改善箇所説明図

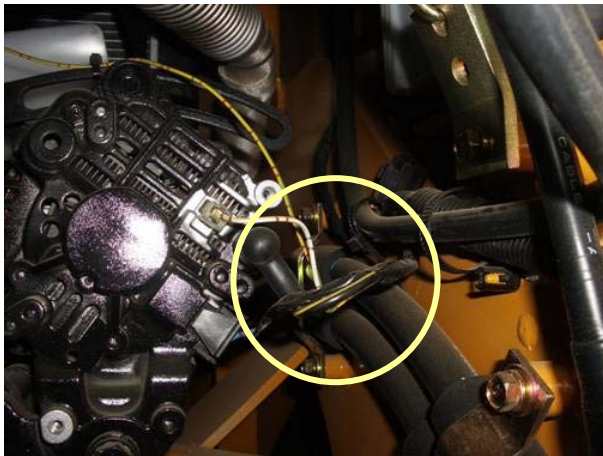
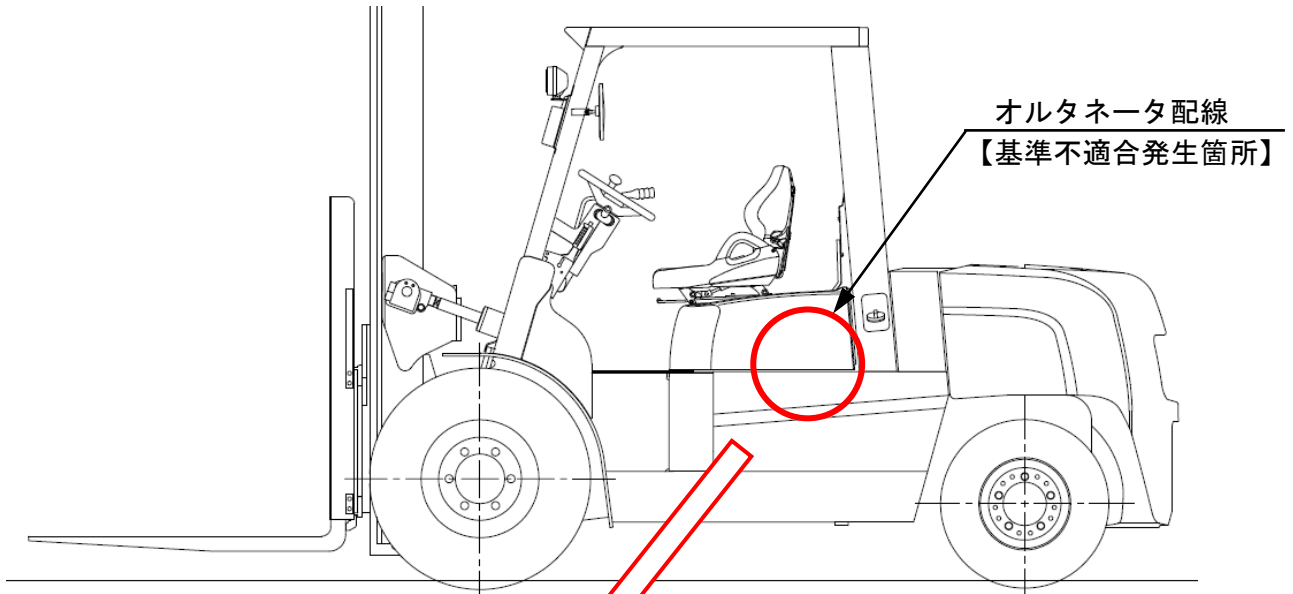
【基準不適合発生箇所】

オルタネータ配線の固定方法が不適切なため、当該配線が油圧ホースと干渉する場合があります。そのため、そのままの状態で使用を続けると、オルタネータ配線が短絡し、火災にいたるおそれがある。

【改善措置内容】

全車両、オルタネータ配線に保護被覆を追加し、固定クリップを使用して適切に固定する。

改善実施車は識別のため固定クリップに白ペンキでマーキングする。
